RESPUESTA A CONSULTAS AL PLIEGO DE CONDICIONES

Con relación al procedimiento de **Licitación Pública Nacional No. MOPC-CCC-LPN-2020-0001 para la “CONSTRUCCIÓN DE LA CIRCUNVALACIÓN LA OTRA BANDA, PROVINCIA LA ALTAGRACIA”**, tenemos a bien dar respuesta a las preguntas realizadas por los oferentes en tiempo hábil, de acuerdo al cronograma de actividades.

ARMADURA ZAPATA COL. ESCALERA
ESC. 1:50

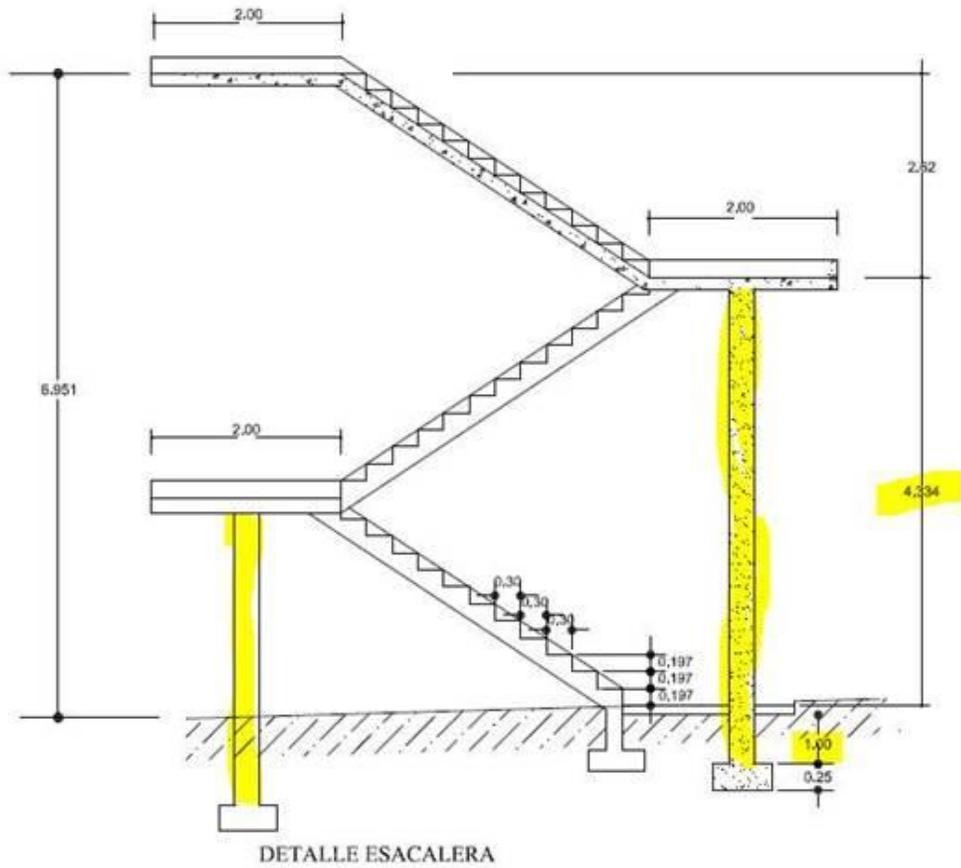
3. En la partida No. 3.02 *Zapata columnas escalera* de la Relación de partidas suministrada por el cliente; favor revisar el volumen dado de 2.97m³, porque según los planos del PUENTE PASARELA #3, detalle zapata columna escalera las dimensiones de estas es (0.70x0.70x0.30) mts y vemos 4 Uds., con lo cual calculamos $0.7*0.7*0.3*4=0.59m^3$. ¿Podrían revisar por favor?

Considerar los Volúmenes de la siguiente manera:

4.02 Volumen Zapata Columnas de Escaleras = $(0.70 \times 0.70 \times 0.30) \times 4$ Unidades = 0.59 m³

4.03 Volumen Zapata Arranque de Escaleras = $(3.40 \times 0.70 \times 0.25) \times 2$ Unidades = 1.19 m³

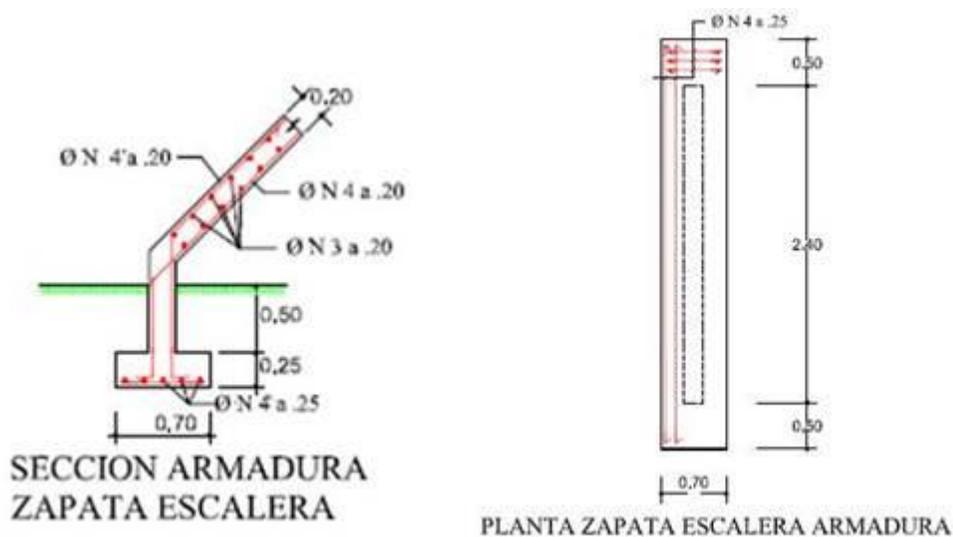
4. En la partida No. 3.06 *Columna escalera* de la Relación de partidas suministrada por el cliente; favor indicar cuantos metros tendrán ambas columnas bajo nivel de piso y sobre nivel de piso; porque según los planos del PUENTE PASARELA #3, detalle zapata columna escalera, las longitudes de éstas son (4.334+2.167)mts sobre nivel de piso y bajo nivel de piso deberían tener más de 2mts; sin embargo para que dé el volumen de 1m³, entre las dos columnas deberían tener una longitud de 0.5659m; con lo cual calculamos $((\pi) \times 0.3^2) / 4 \times (4.334 + 2.167 + 0.5659) \times 2 = 1m$. ¿Podrían revisar por favor; ya que entendemos el volumen debe ser mucho mayor?

Calculo del Volumen de las columnas de Escalera partida 3.06:

Columnas Circular Descanso D1, H = 2.97 m, Diámetro 0.30 m = 2 Unidades = 0.42 m³

Columnas Circular Descanso D2, H = 4.837 m, Diámetro 0.30 m = 2 Unidades = 0.68 m³

Total, Volumen Columnas de Escalera = 1.00 M³ (Según Listado de Partidas Publicado)

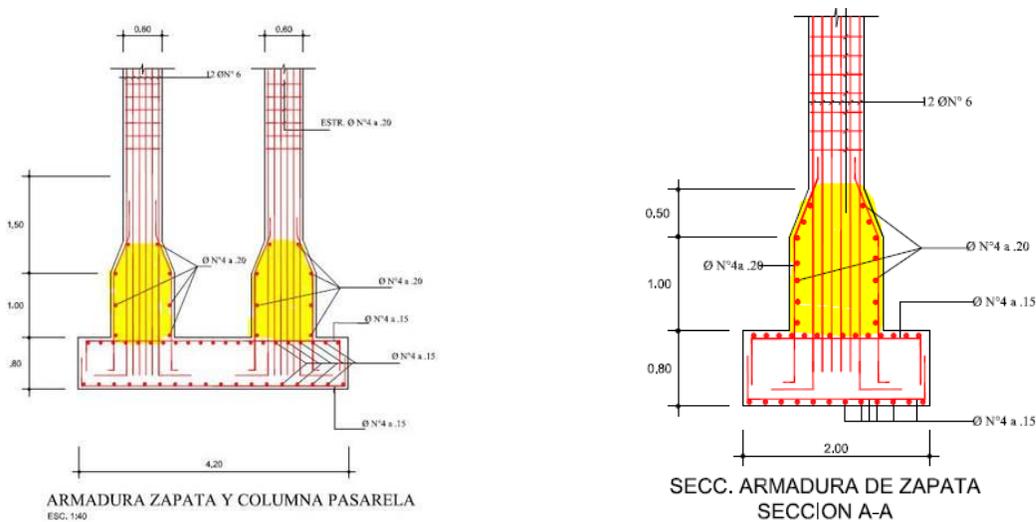
5. En el plano del PUENTE PASARELA #3, detalles Sección Armadura Zapata Escalera y Planta Zapata Escalera Armadura se observa un muro entre la zapata y la rampa de escalera la cual tiene dimensiones de $(2.40 \times 0.20 \times 0.50) = 0.24 \times 2 = 0.48 \text{ m}^3$.
¿En qué partida tienen este volumen considerado

Este Volumen fue esta incluido dentro de la partida 3.12 Rampa Escalera

-Pedestal Rampa de Arranque (2.40 x 0.20x 0.50) x 2 Unidades = 0.50 m³

-Rampas de A= 2.40, e = 0.20 m):

De L = 3.88 m x 2 Unidades = 3.72 m³

De L = 4.25 m x 2 Unidades = 4.08 m³

De L = 3.69 m x 2 Unidades = 3.54 m³

-Escalones de Sección 0.30 m x 0.197 m:

De L = 2.40 m x 66 Unidades = 4.68 m³

Volumen Total = 16.84 M³

Ver plano - Plano 3/4 - Detalle Armadura Zapata y Columna Sección A-A

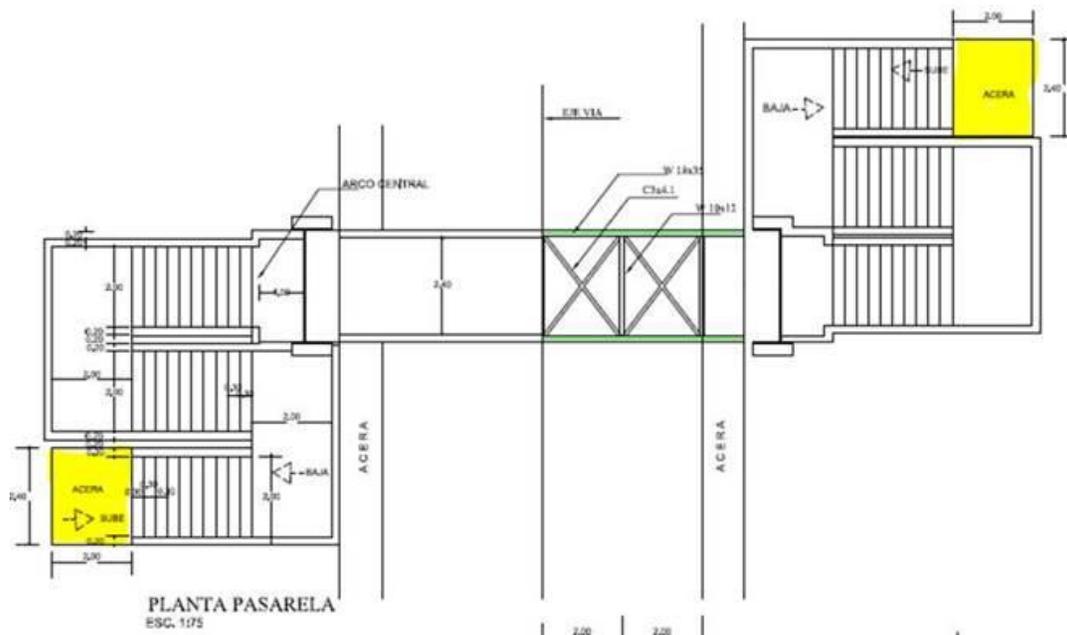
- 6- En la partida No. 3.04 *Pedestal Pila* de la Relación de partidas suministrada por el cliente; favor enviar una sección transversal donde se aprecie el armado de dicho elemento; ya que a pesar de que en el plano PUENTE PASARELA #3, se ve una sección longitudinal de la zapata, pedestal y columna las mismas no dejan claro como debe hacerse ese armado. Favor aclarar.

Ver Enmienda No. 01 de Planos Anexos
